RK3568_AIoT_REF_SCH_V20_20230927_Modify_Notes_CN

版　本：	V2.0
作　　者：	Zhangdz
审　　核：	Reviewer
日　期：	2023-09-27

基于《RK3568_AIoT_REF_SCH_V11_20210611.DSN》版本上更新修改。
最新版本为《RK3568_AIoT_REF_SCH_V20_20230927.DSN》

3.4 Page 15.RK3568_SARADC/GPIO 页

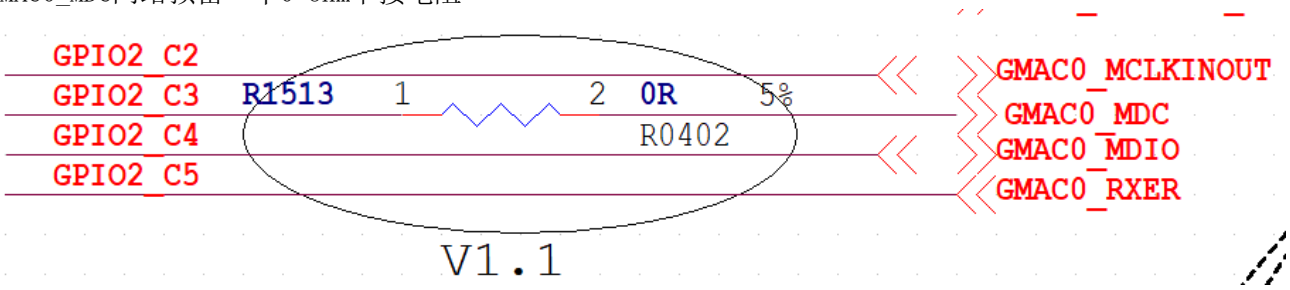
GMAC0_MDC网络预留一个0 ohm串接电阻

3.6 增加 RMII 接口参考电路

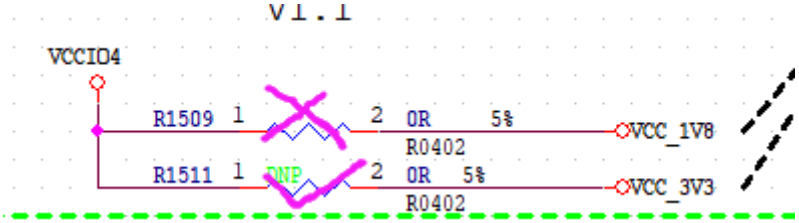
应用说明：
1）参考电路采用 RTL8201F 或 YT8512C ，两个都只支持 3.3V IO，VCCIO4 供电需要修改成 3.3V 供电，即下图 R1509 不贴，R1511 贴 0ohm

此时软件 DTS 的 IO Domain 配置必须同步更新，必须修改为 VCC_3V3 配置。
如果 VCCIO4 供电 3.3V，软件 DTS 的 IO Domain VCCIO4 配置还是为 VCC_1V8，那么 VCCIO4 的 IO 会处于过压状态，长期工作 IO 会损坏。
注：由于该份参考图IO功能分配问题以及RTL8201F或YT8512C只支持3.3V IO，增加GMAC1的RMII接口参考电路会增加电路的复杂性，同属一个IO Domain的其它功能的IO电平需要适配，需要调整功能或增加电平

3.7 Page 35.DRAM-DDR4_96P_2X16+ECC_1X16

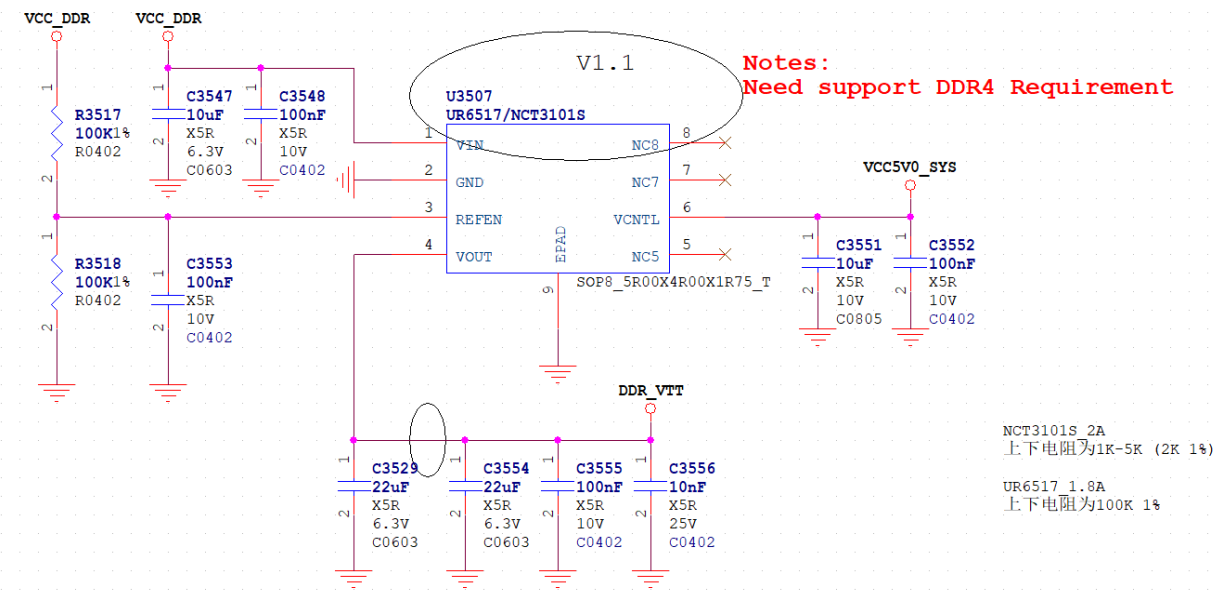
VTT电源芯片原来兼容型号有些不支持DDR4，注意更新，需采用支持DDR4需求的VTT电源芯片

3.9 Page 69.Ethernet-PCIE Ethernet

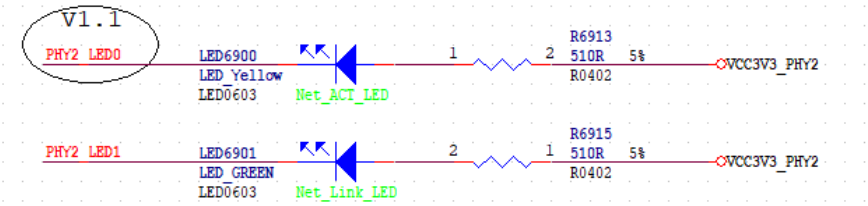
ACT_LED 更新为 PHY2_LED0 控制

3.10 Page 86.PCIE-PCIE3.0_1x2Lanes_EP_64P

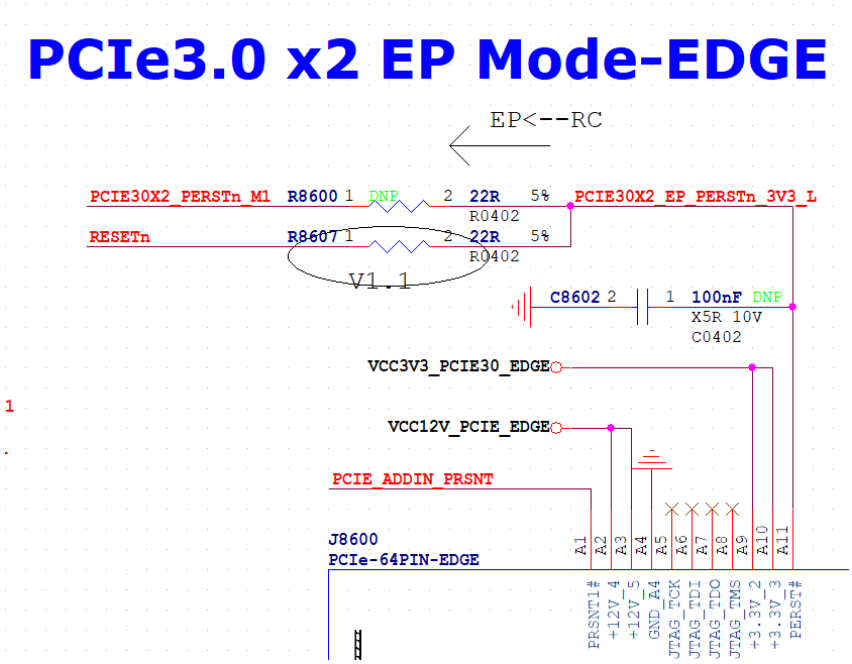
1：EP模式，PERST增加接到RK3568系统复位网络，并更新默认接到RK3568系统复位网络，如下图

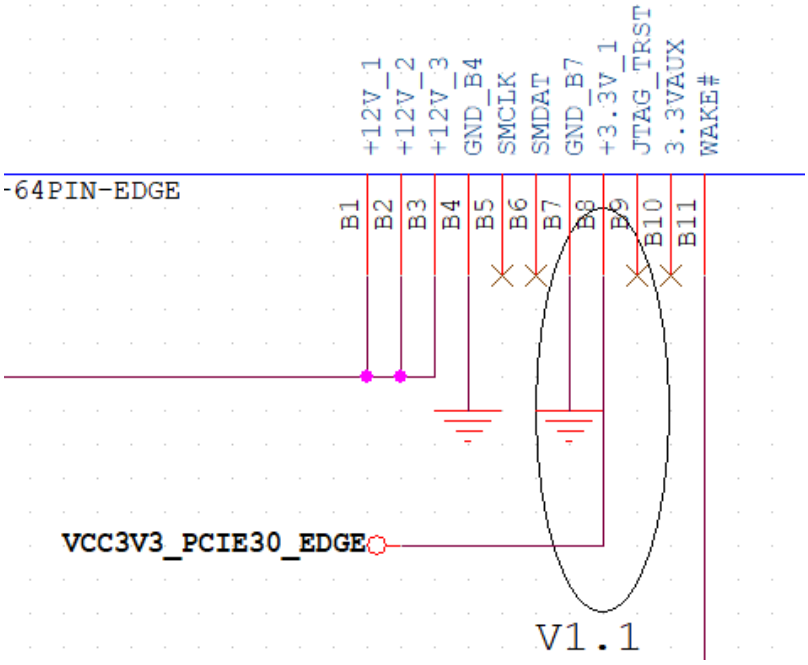
2：原来Pin B8 Pin B9 接法有误，Pin B8更新接到VCC3V3_PCIE_EDGE，Pin B9悬空

3.11 Page 90.IR Receiver

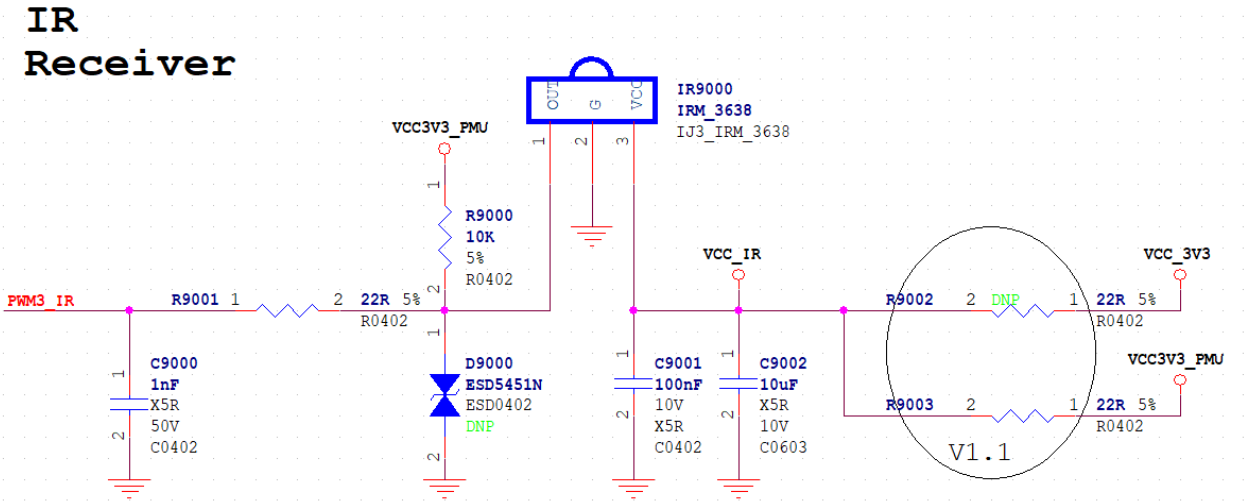
红外接收头电源增加常供电VCC3V3_PMU电源，并更新默认为VCC3V3_PMU供电，可支持待机红外唤醒功能，如果想省待机功耗，不需要唤醒功能，选择VCC_3V3供电

3.12 Page 22.Power_Ext Discrete/RTC IC

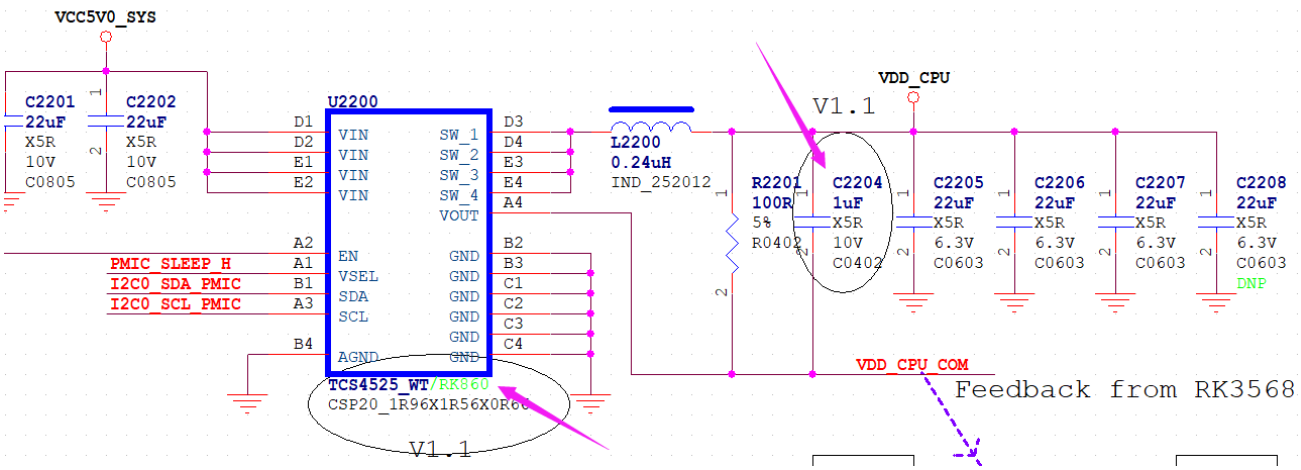
RK3568 VDD_CPU供电DCDC，增加RK860支持，使用RK860时，前馈电容要使用1uF，提高环路稳定性。

3.13 Page 48.VI-Camera_MIPI_CSI_2x 2Lanes

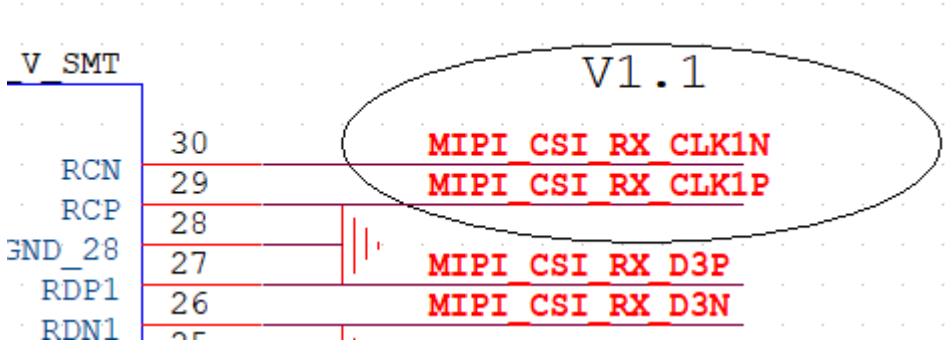
J4801 Pin30和Pin29 PN接反了，更新如下：

3.14 Page 21.Power_PMIC

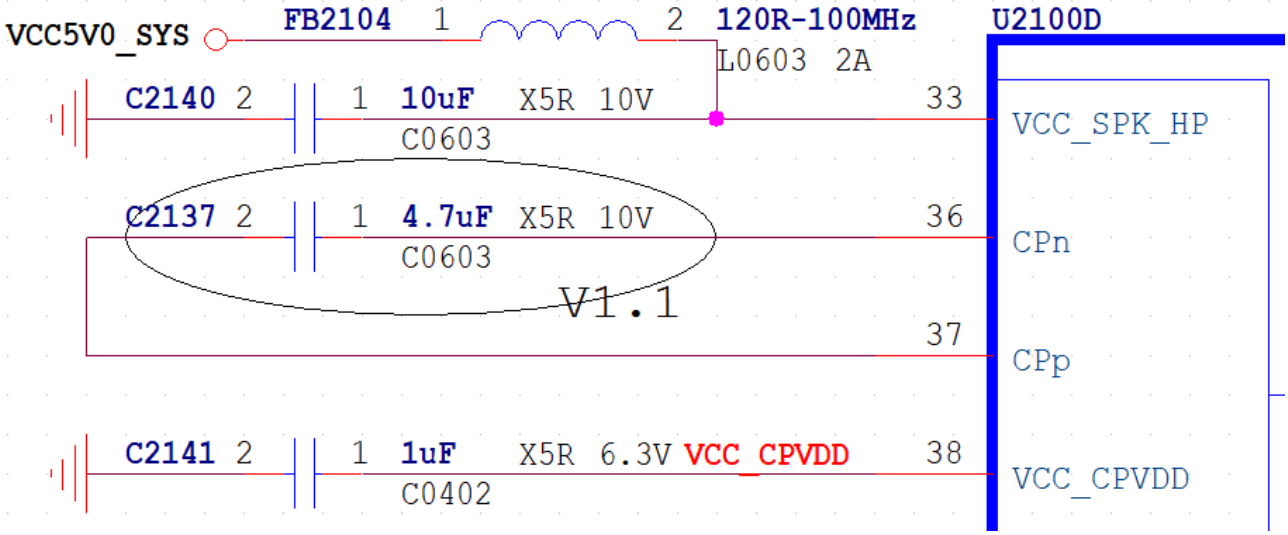
C2137更新为4.7uF，提升codec性能。

3.15 Page 71.Audio-SingleMic+RK809_SPK

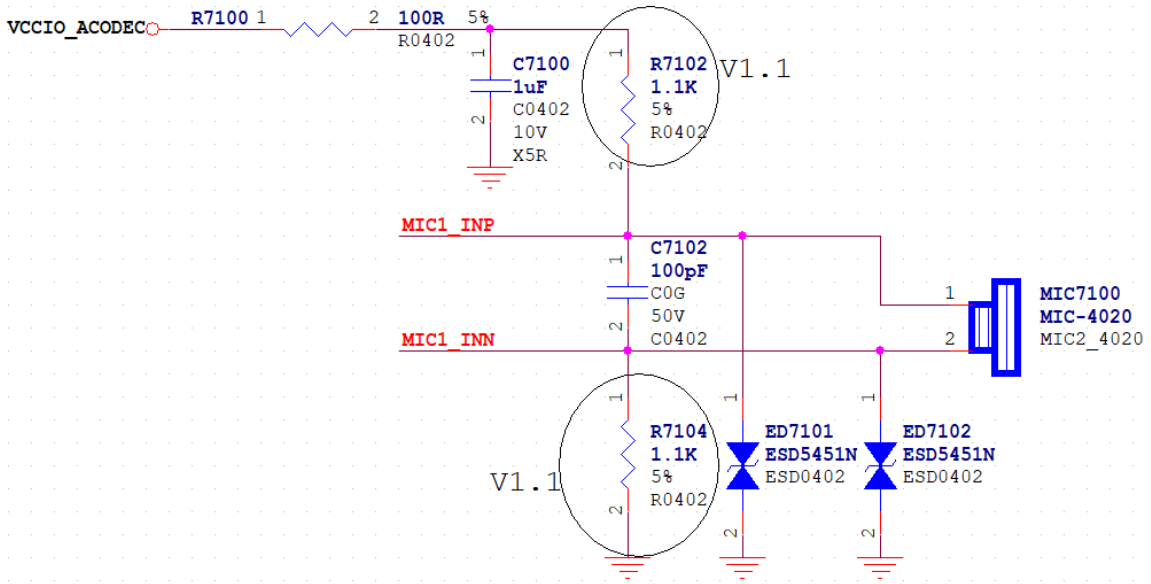
MIC采用差分时，偏置更新为1.1K ohm

3.16 Page 56.VO-LCM_eDP TX

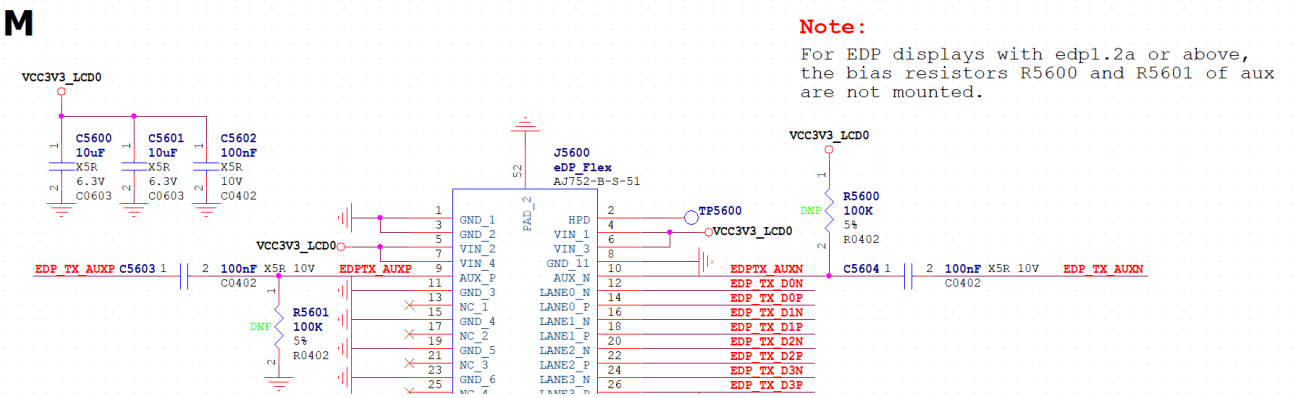
1：eDP1.2a及以上协议的eDP显示屏，Aux的偏置电阻R5600和R5601不贴。

2：若是较低协议的显示屏，需要贴片。

3.17 Page 84.PCIE-PCIE3.0_1x2Lanes_RC_64P

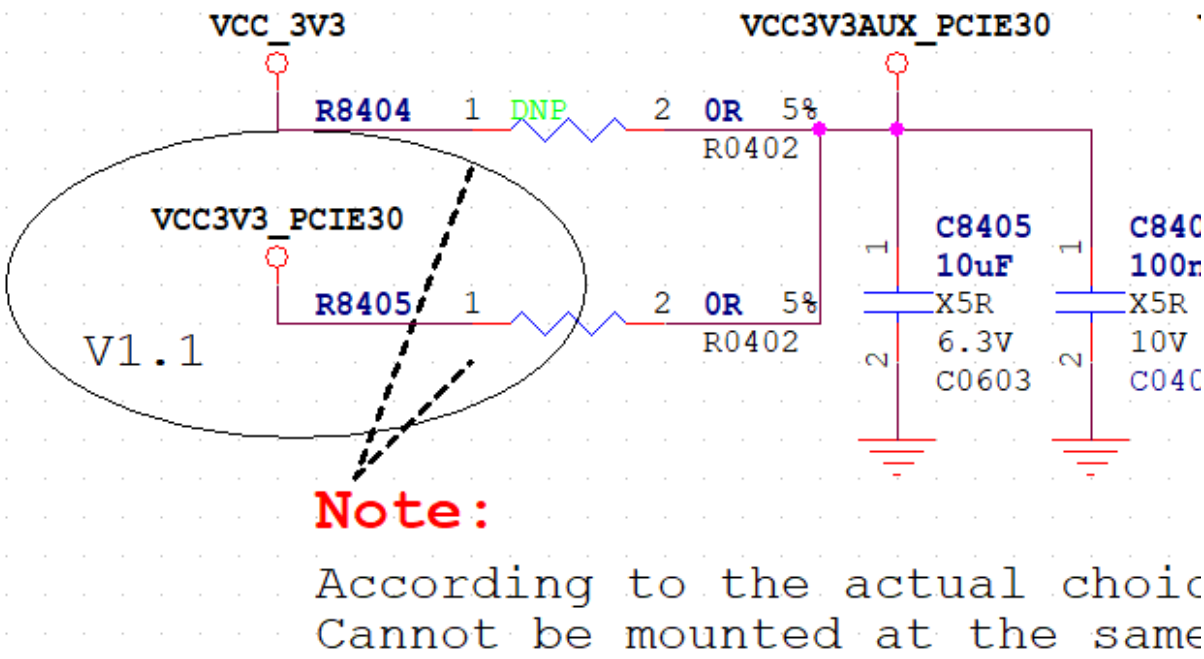
VCC3V3_PCIE30X2有误，应该接VCC3V3_PCIE30

3.18 Page 85.PCIE-PCIE3.0_2x1Lane_RC_32P

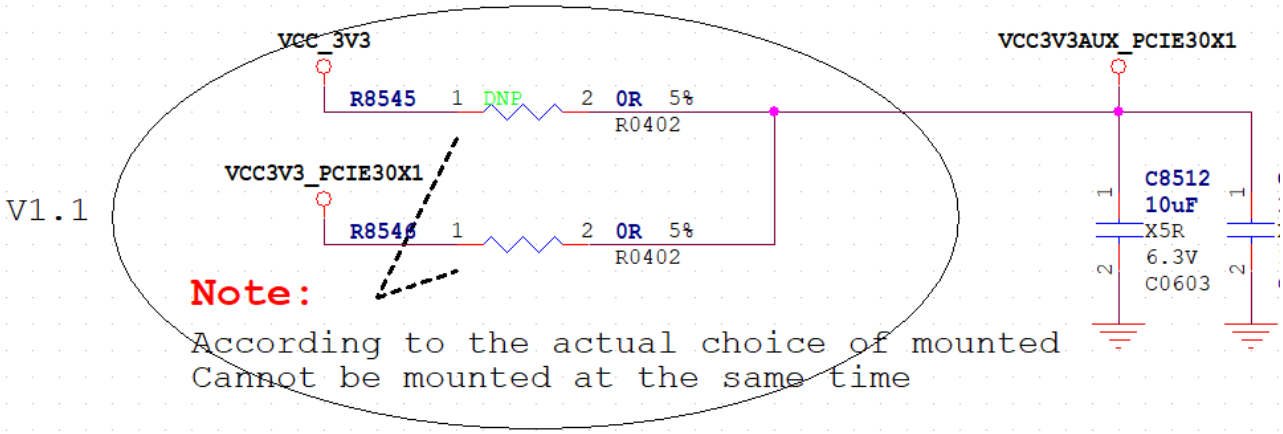
VCC3V3AUX_PCIE30X1和VCC3V3AUX_PCIE30X2分开，增加以下电路
